PRODUKT <b>P</b>	AVD. <b>4</b>	GRUPP <b>43</b>
BETR. Synkronisering av tvåans växel M45, M46,		NR. 63
		DATUM Aug. 82

## Service meddelande

### Kopplingshylsa 1-2 för M45 och M46

135 898

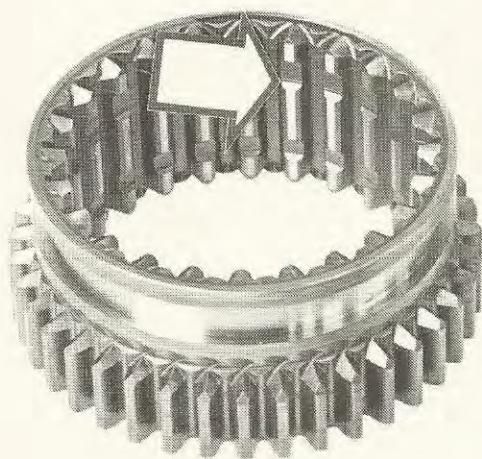
För att få en förbättrad synkronisering vid iläggning av tvåans växel har en ny kopplingshylsa för 1:ans och 2:ans växel förts in. Hylsan ersätter helt det tidigare utförandet.

135 899

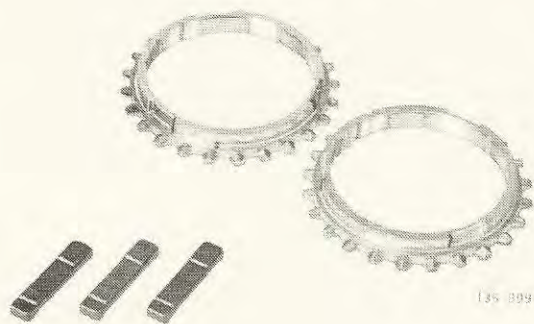
I kopplingshylsan har urtagen närmast tvåans drev förlängts, dvs de urtag där medbringarnas klackar passar in. Detta för att medbringarna lättare ska glida tillbaka i sina vilolägen.

Vid problem med synkronisering av 2:ans växel ska kopplingshylsan, synkroniseringskonorna och vid behov även medbringarna bytas.

Kopplingshylsa, det.nr. 1209 876-0  
Synkroniseringskona, det.nr. 1232 616-1  
Medbringare, det.nr. 1232 384-6
